О результатах рассмотрения рабочей документации по объекту «Жилые дома с инженерными сетями и благоустройством территории по адресу: г. Москва, район Очаково-Матвеевское, ш. Очаковское (Очаковское шоссе, влд. 3А, 5А) (ЗАО)», договор от 30.07.2021 № 120-0621-ОК-1

Комплекты рабочих чертежей марки **20.2-АИ2.2** «Архитектурные решения интерьеров. Типовая 2-х комнатная квартира для инвалида-колясочника. Корпус 20.2. Секция 2 Этаж 2-8. Отделочные чертежи.», **20.7-АИ2.1** «Архитектурные решения интерьеров. Типовая 4-х комнатная квартира. Корпус 20.7. Этаж 21-25. Отделочные чертежи.» по объекту ***«Жилые дома с инженерными сетями и благоустройством территории по адресу: г. Москва, район Очаково-Матвеевское, ш. Очаковское (Очаковское шоссе, влд. 3А, 5А) (ЗАО)»***, направленные в Московский фонд реновации жилой застройки с сопроводительным письмом от 20.11.2024 № 2/1-22587-И, рассмотрены.

Замечания к РАБОЧЕЙ ДОКУМЕНТАЦИИ по комплекту
20.2-АИ2.2 «Архитектурные решения интерьеров. Типовая 2-х комнатная квартира для инвалида-колясочника. Корпус 20.2. Секция 2. Этаж 2-8. Отделочные чертежи.»
Объект «Жилые дома с инженерными сетями и благоустройством территории по адресу: г. Москва, район Оча

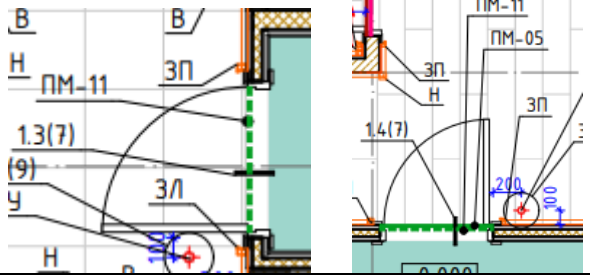
4.		Для отделки пола в коридоре квартиры применить плитку, более визуально отличную от плитки для облицовки пола в межквартирном коридоре. Рекомендуется применять в квартире плитку теплых тонов. Плитка в квартире плитка в МОП  		для учета в работе
		Рекомендации		
1		Для отделки полов применять плитку керамогранитную неполированную универсальную стандартных размеров: 300х600мм, 402х402мм, 600х600мм.  Для отделки стен в квартирах применять керамическую глазурованную плитку стандартных размеров:200х300мм, 300х300мм, 402х402мм, 600х600мм 	Приказ Правительства Москвы от 16.05.2024 № МКЭ-ОД/24-53	впервые
